**Европейская экономическая комиссия**

**Всемирный форум для согласования правил  
в области транспортных средств**

**Правила № 29 ООН (кабины грузовых  
транспортных средств)****Предложение по дополнению 4 к поправкам серии 03  
к Правилам № 29 ООН (кабины грузовых  
транспортных средств)****Представлено экспертом от Германии\***

Рис. 1  
 Испытание на лобовой удар и испытание передних стоек на удар  
 Кабина установлена на транспортном средстве

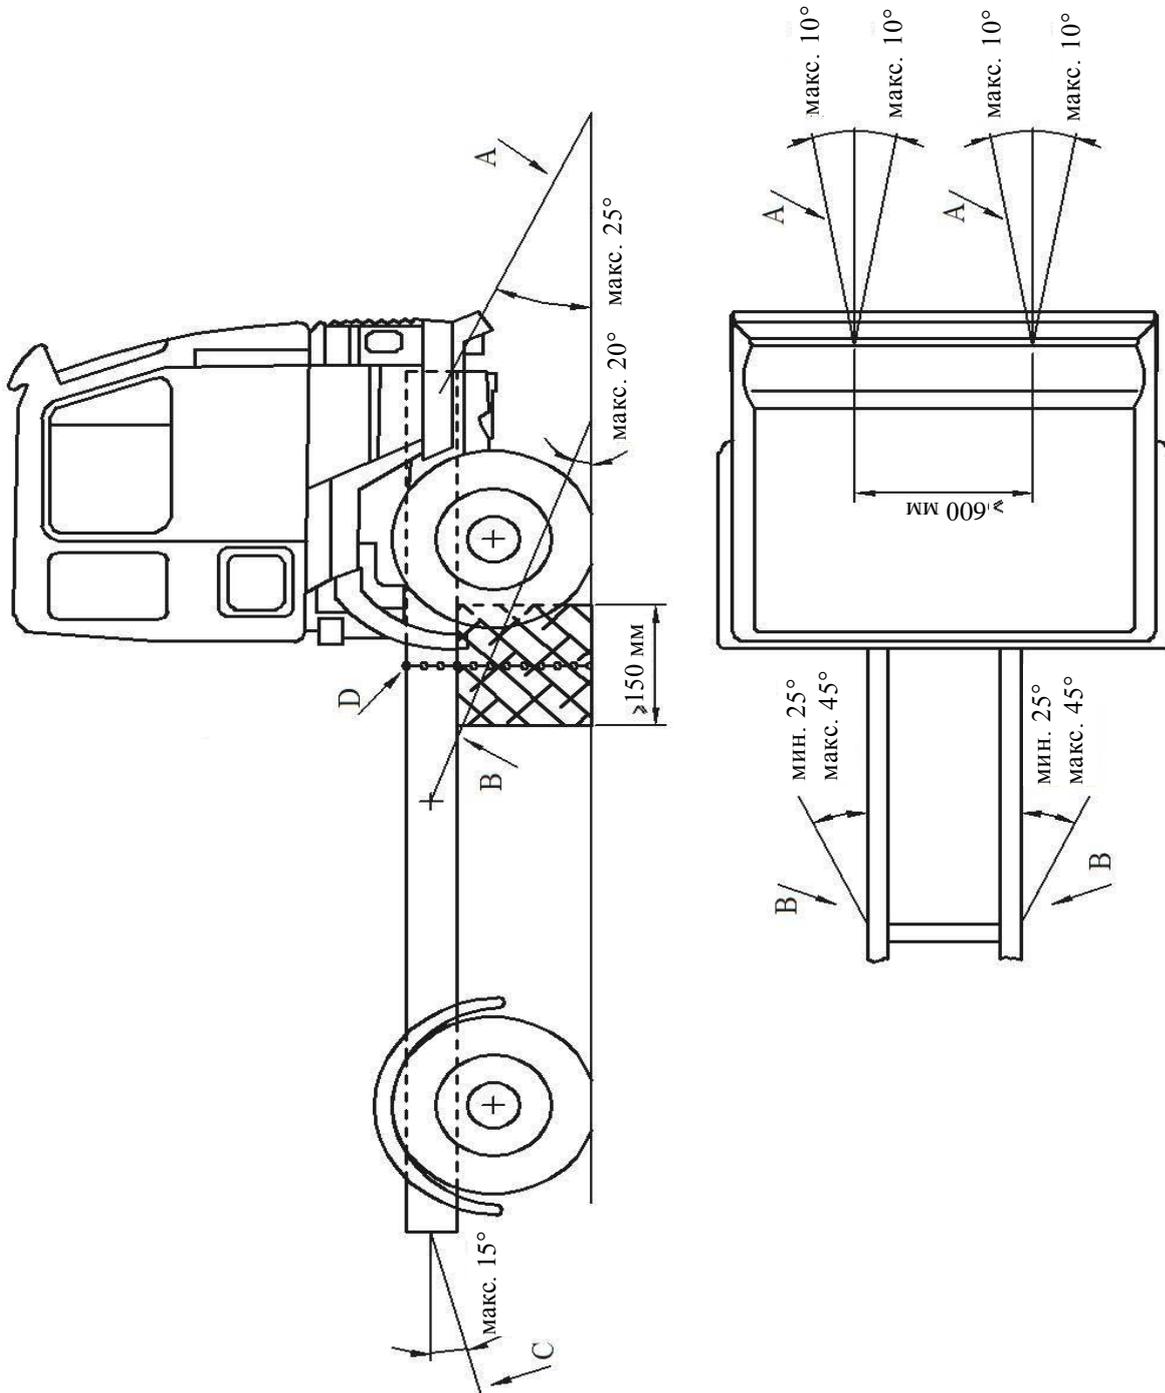
**Боковое движение ограничивают при помощи цепей или тросов В, прикрепленных к раме симметрично по отношению к ее продольной оси. Точки крепления на раме должны находиться на расстоянии не более 5 м и не менее 3 м от передней части транспортного средства. После натяжения цепи или тросы должны составлять с горизонтальной плоскостью направленный вниз угол не более 20°, а их проекция на горизонтальную плоскость должна составлять угол не менее 25° и не более 45° по отношению к продольной оси транспортного средства (см. рис. 1 ниже).**

**Боковое движение ограничивают при помощи цепей или тросов В, прикрепленных к раме симметрично по отношению к ее продольной оси. Точки крепления на раме должны находиться на расстоянии не более 5 м и не менее 3 м от передней части транспортного средства. После натяжения цепи или тросы должны составлять с горизонтальной плоскостью направленный вниз угол не более 20°, а их проекция на горизонтальную плоскость должна составлять угол не менее 25° и не более 45° по отношению к продольной оси транспортного средства (см. рис. 1 ниже).**

Рис. 2  
Испытание на прочность крыши  
Кабина установлена на транспортном средстве

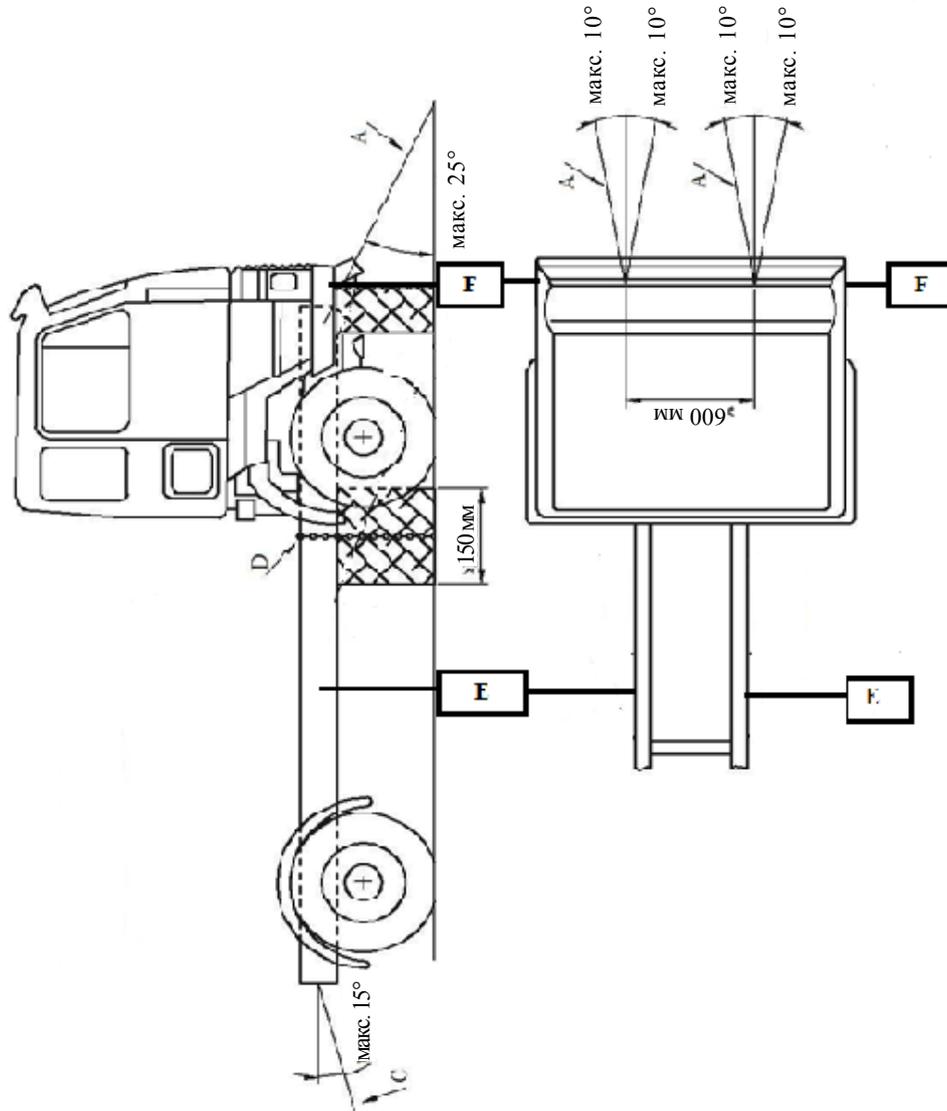
**Боковое движение ограничивают при помощи цепей или тросов E и F, прикрепленных к раме симметрично по отношению к ее продольной оси.**  
**Точки крепления цепей или тросов E на раме должны находиться на расстоянии не более 5 м и не менее 3 м от передней части транспортного средства.**

**Точки крепления цепей или тросов F на раме должны находиться между центром передней оси и передней частью транспортного средства.**  
**После натяжения цепи или тросы должны составлять с горизонтальной плоскостью направленный вниз угол не более 20°, а их проекция на горизонтальную плоскость должна составлять угол  $90^{\circ} \pm 5^{\circ}$  по отношению к продольной оси транспортного средства (см. рис. 2 ниже).**
